STAVBA: "Rekonstrukce objektu Křenová 6 pro zřízení Socio Info Pointu a Kontaktního místa pro bydlení" (ORG 2373) ÚSEK: Statika	07																								
NÁVRH NA OCENĚNÍ ZMĚNY NÁVRH NA OZNÁMENÍ Č.: 07 Statika PŘÍKAZ KE ZMĚNĚ Č.: Statické ztužení a přesun nosníků průvlaků 2. NP																									
<table style="width: 100%;"><tr><td style="width: 33%;">KOMU: OI MMB</td><td style="width: 33%;">OD: WELLCO</td><td style="width: 33%;">DATUM:</td></tr><tr><td>ODESLÁNO: _____</td><td>POŠTOU: _____</td><td>KURÝR: _____</td></tr><tr><td></td><td>FAX: _____</td><td>OSOBNĚ: _____</td></tr><tr><td></td><td>MAIL: _____</td><td>XXX: _____</td></tr></table>		KOMU: OI MMB	OD: WELLCO	DATUM:	ODESLÁNO: _____	POŠTOU: _____	KURÝR: _____		FAX: _____	OSOBNĚ: _____		MAIL: _____	XXX: _____												
KOMU: OI MMB	OD: WELLCO	DATUM:																							
ODESLÁNO: _____	POŠTOU: _____	KURÝR: _____

FAX: _____	OSOBNĚ: _____																							
	MAIL: _____	XXX: _____																							
PŘEDMĚT ZMĚNY: Statické ztužení a přesun nosníků průvlaků 2. NP DOTČENÉ MÍSTO: 1. PP – 3. NP stavby + nájemní byty 4. + 5. NP ODKAZ NA VÝKRESY: Projektová dokumentace pro výběr zhotovitele zpracovaná Ing. arch. K

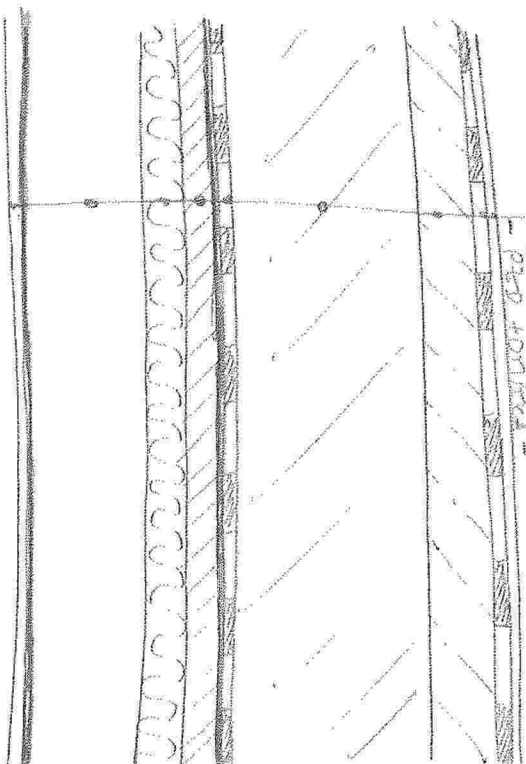
- Větrný - Válcový, Sko. Hrombí, Tělový, ...

- Dřevěný strop (nebo pět vlnitý)
nebo dřevěný

- PLECHOVÁ KRYTINA FALCOVÁ
- 300 mm

- BETONOVÝ PROSTÝ

~ 150-180 mm → - 200 mm
